Saksutskrift

Arkivsak-dok. 21/11162-40

Detaljregulering Grasmyr nord - 2. gangs behandling

Figur: revidert plankart etter høring.

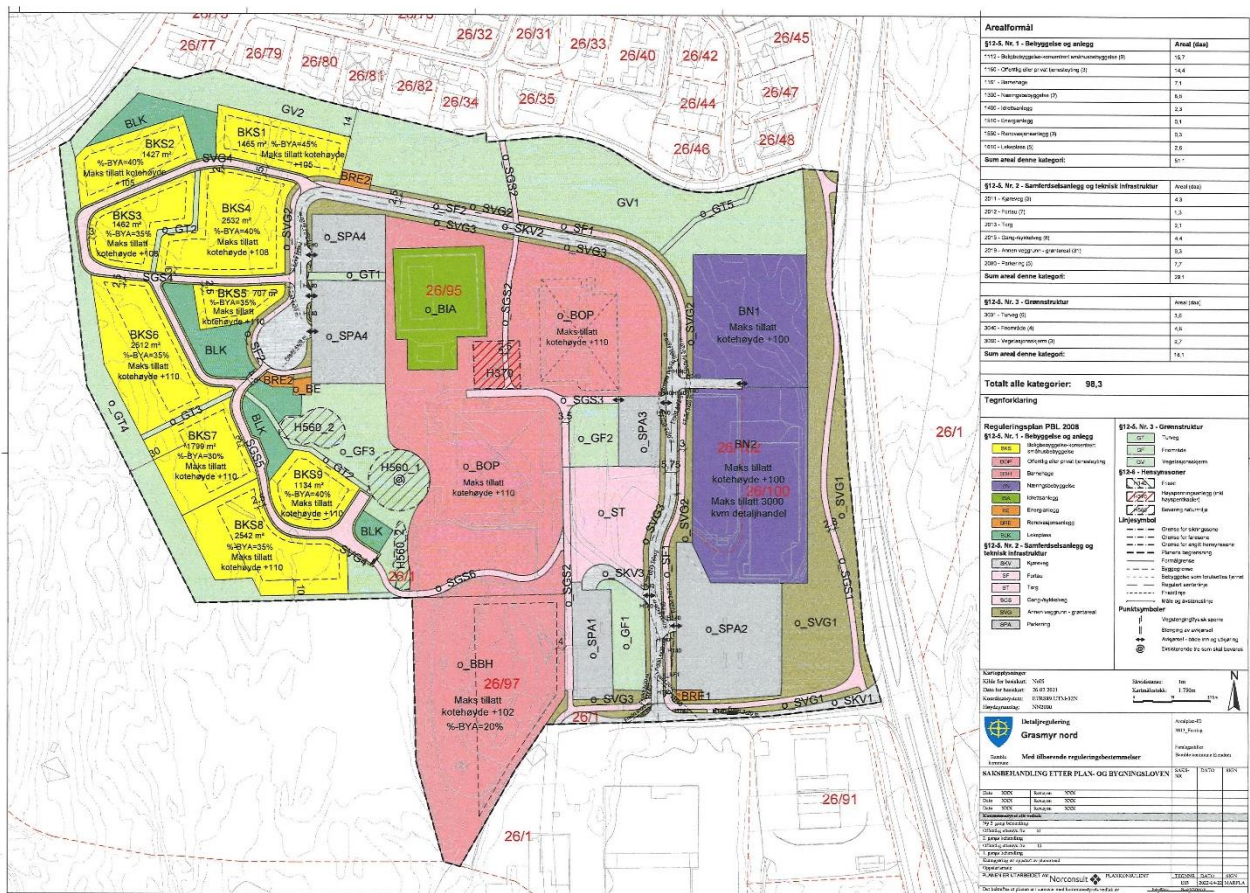
kartsignaturen for grøntstruktur er utvidet for å omfatte hele kollen på bekostning av signaturen for lekeplass. De to andre hensynssonene er derimot underordnet byggeområde for offentlig og privat tjenesteyting. Vi forutsetter at det er en trykkfeil som rettes. Erfaringene med hensynssoner for hule eiker nær bebyggelse viser mange inngrep som skader trærne. Intensjonen med markeringen bør derfor understrekes så tydelig som mulig i reguleringsplanen.

Det står ikke spesifikt at faren for områdeskred er avklart til tross for at Norconsult skriver at vurderingen er gjort i henhold til NVEs veileder. Norconsult anbefaler at det utføres prøvegraving nordvest i planområdet for å bekrefte/avkrefte forekomst av kvikkleire/sprøbruddmateriale. Vi gir et faglig råd om at dette gjennomføres før planen vedtas. Ved siste plannivå må det være avklart om tiltak kan gjennomføres med tilstrekkelig sikkerhet. Det er tydeliggjort i KDDs rundskriv H-5/2018 Samfunnssikkerhet i planlegging og byggesaksbehandling.

Dersom det ikke utføres geotekniske undersøkelser før planen vedtas, har vi faglig råd om at kommunen knytter kravet til grunnundersøkelser til rammetillatelse istedenfor igangsettingstillatelse og viser til veiledningen til SAK 10 § 5-4 bokstav g. Utfordringen med en slik løsning er at det ikke er avklart på plannivå om det er behov for sikringstiltak for å ivareta fare for områdeskred. Det er dermed knyttet noe usikkerhet til om planen er gjennomførbar.

Plankartet revideres, hvor o_GF3 utvides for å inkludere hensynssonene H560_1 og H560_2.

Plankartet er justert i tråd med Statsforvalterens anbefaling. Det vurderes at dette er en teknisk justering som ikke vil kreve ny høring.

Følgende endringer i planforslaget er gjort. Det vurderes at dette er mindre justeringer som ikke vil kreve ny høring;

- Endring i bestemmelser: rekkefølgekravet for grunnundersøkelser gjelder både ved ett-trinns søknad og ved søknad om igangsettingstillatelse.
- Teknisk justering i plankartet hvor o_GF3 utvides for å inkludere hensynssonene H560_1 og H560_2.
- Lagt til hensynssone faresone H370 for eksisterende trafo med tilknyttede bestemmelser
- To HC-parkeringsplasser er lagt inn i landskapsplanen ved inngangen til knutepunktet. I kap. 5.4 i planbeskrivelsen er det også lagt inn en forklaring på løsningen og hvilke dimensjoner det er tatt utgangspunkt i.
